まちづくり条例に基づく報告書

<p>該当条文</p>	<p><input type="checkbox"/> 第25条 (大規模土地取引行為) <input type="checkbox"/> 第26条 (大規模開発事業) <input checked="" type="checkbox"/> 第36条 (中規模開発事業) <input type="checkbox"/> 第48条 (適用除外) <input type="checkbox"/> その他 ()</p>
<p>土地所有者</p>	<p>住所: [Redacted] 氏名: [Redacted] 住所: [Redacted] 氏名: [Redacted]</p>
<p>土地の所在</p>	<p>鎌倉市大町三丁目 1249 番 3 外 1</p>
<p>面積</p>	<p>612.50 m²</p>
<p>報告内容</p>	<p>既存家屋解体に伴い予定地盤よりも地盤が下がった為、平均GL再検討により建物高さ(軒高)が減少しました。</p>

工事名称
2U299_T棟邸A号棟 新築工事

配置図 S=1/180 ※平均地盤面(図面N0. 5-1参照)

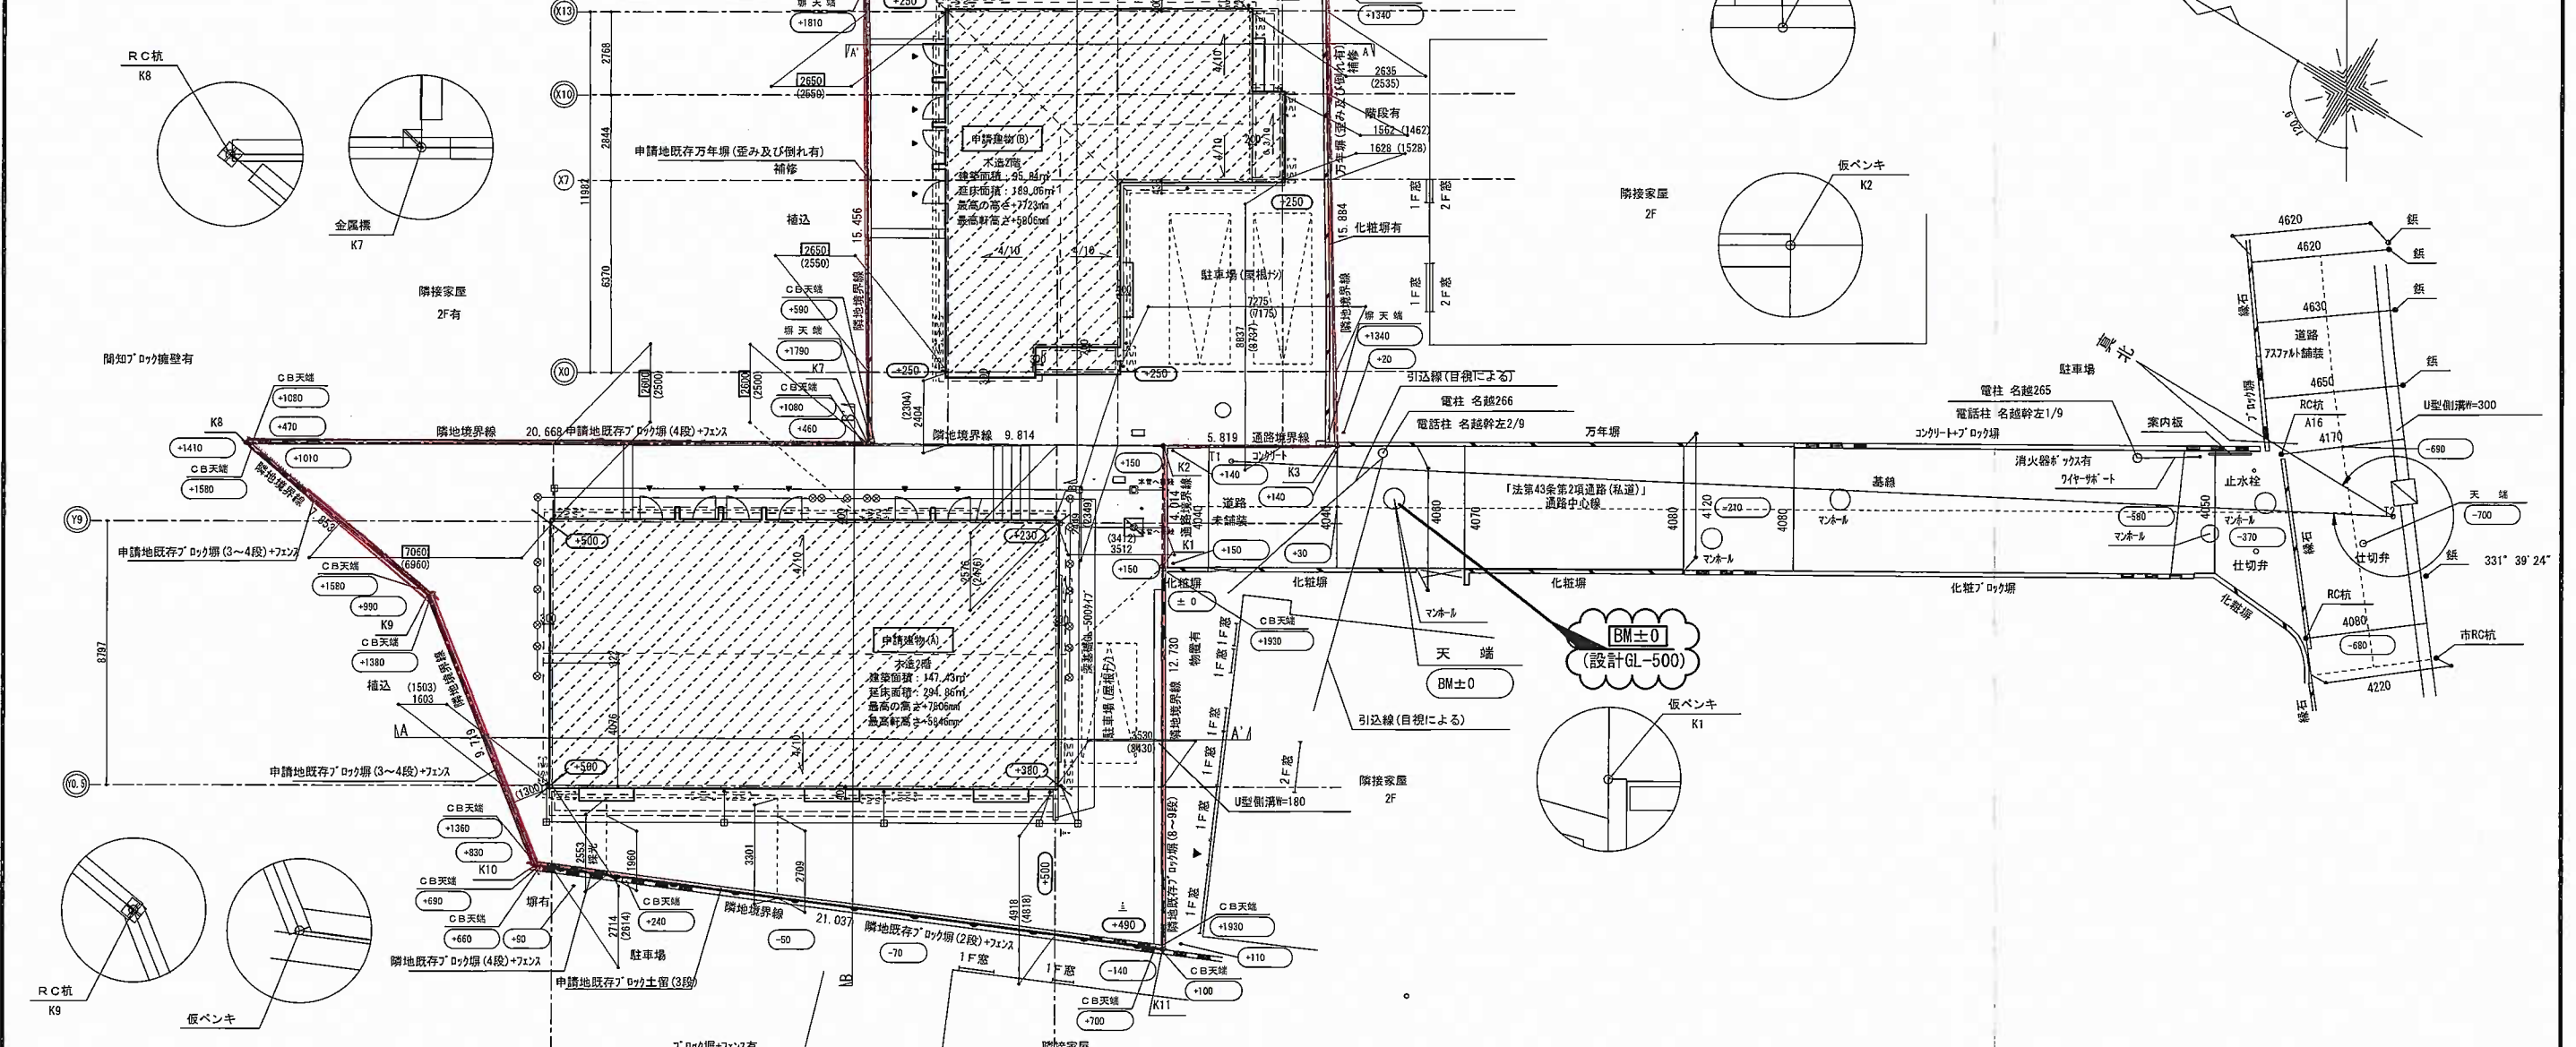
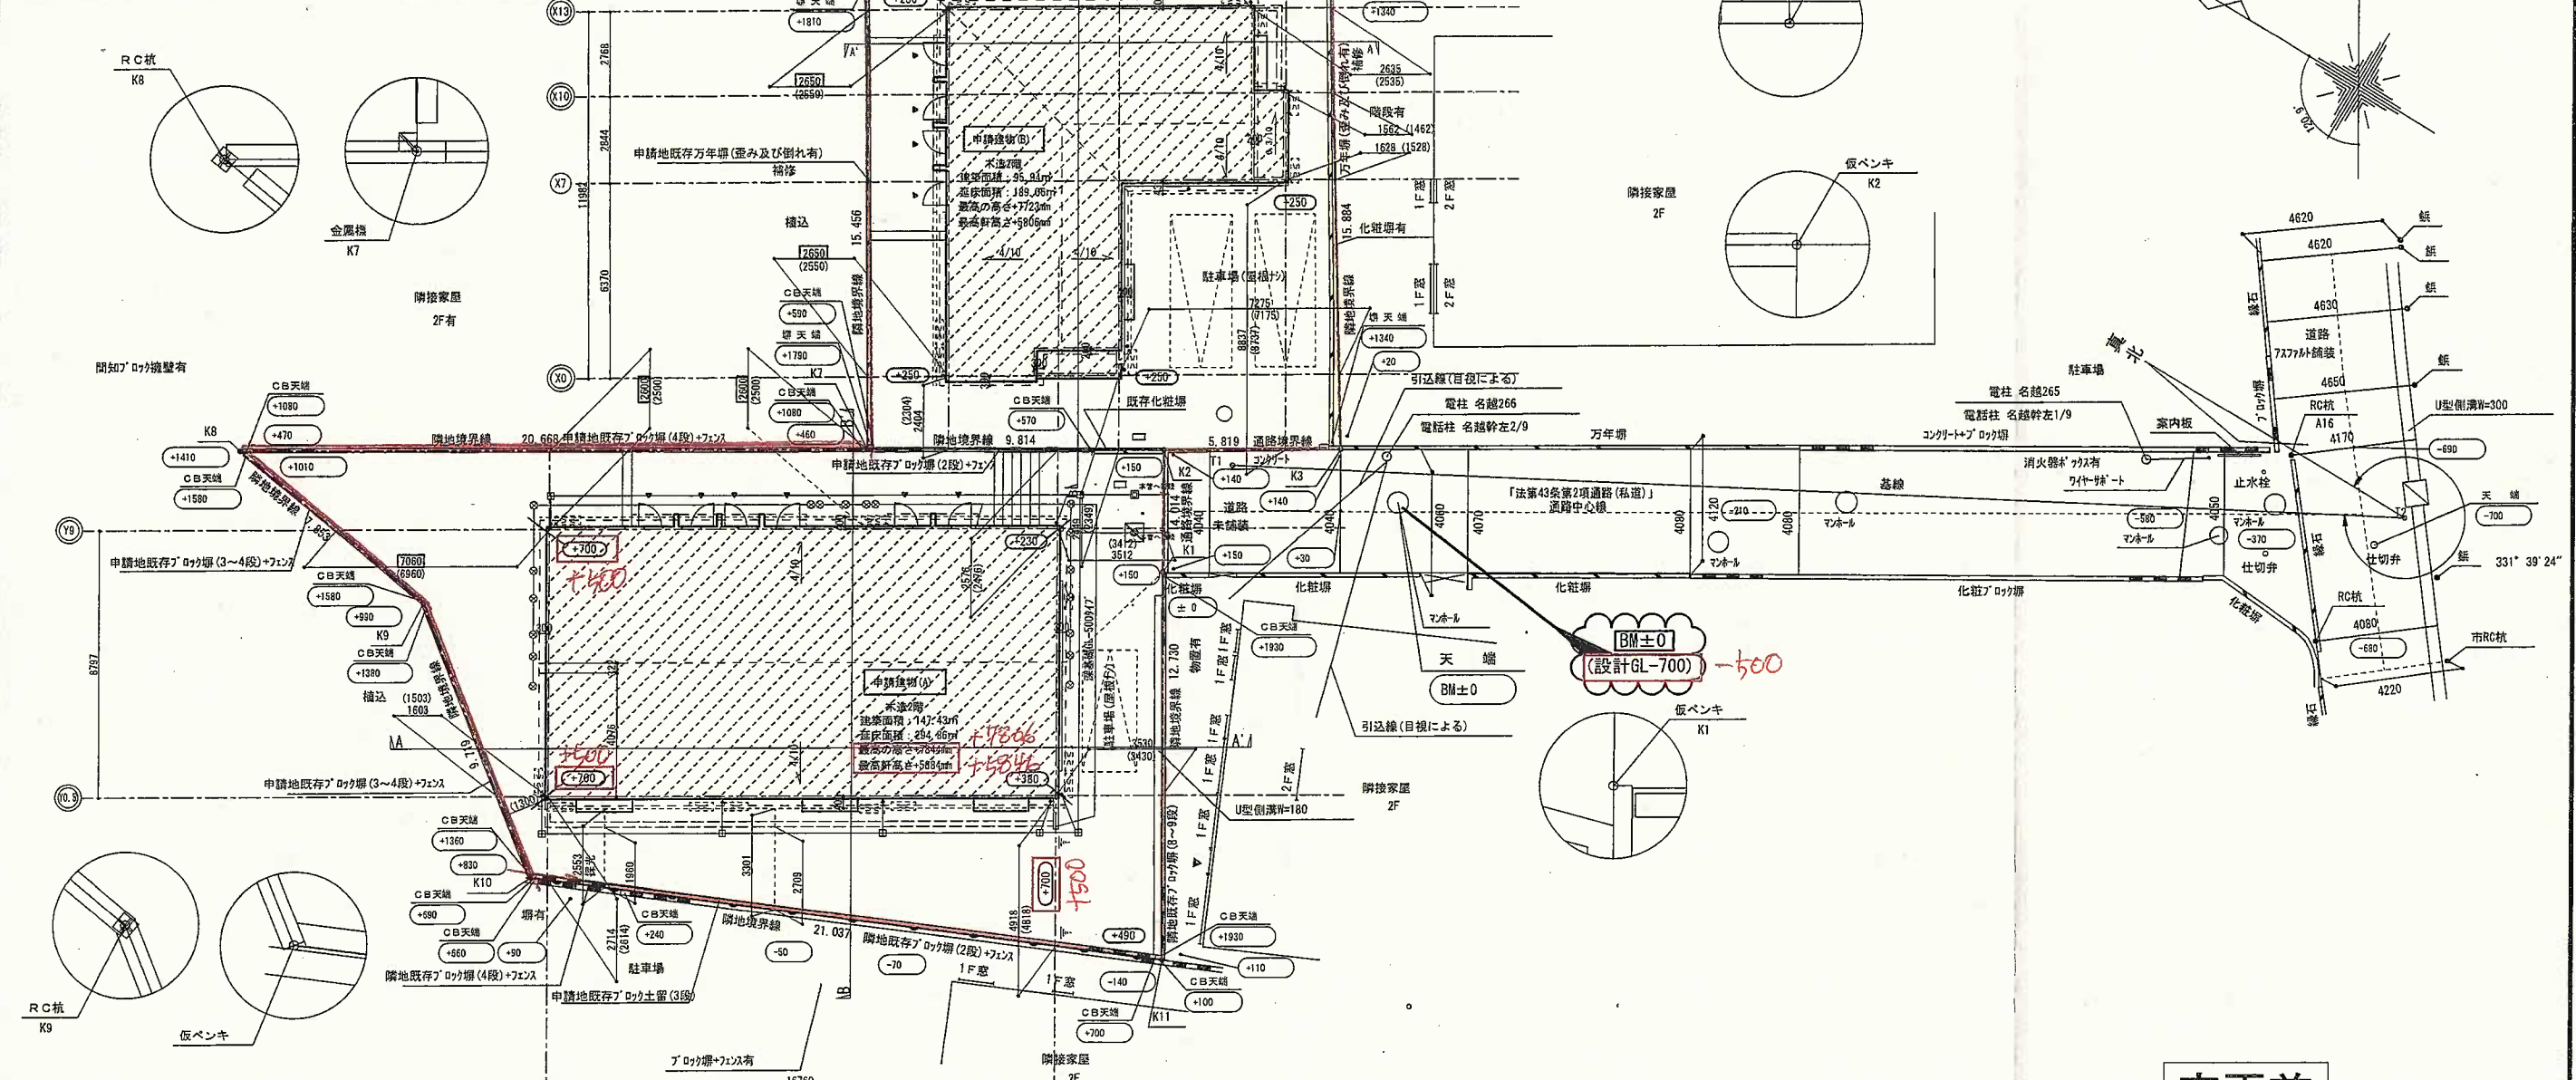
設計GLはマンホール天端中心 +500
(BM) より +700 とする

設計GLはマンホール天端中心
 (BM) より+ 500 とする
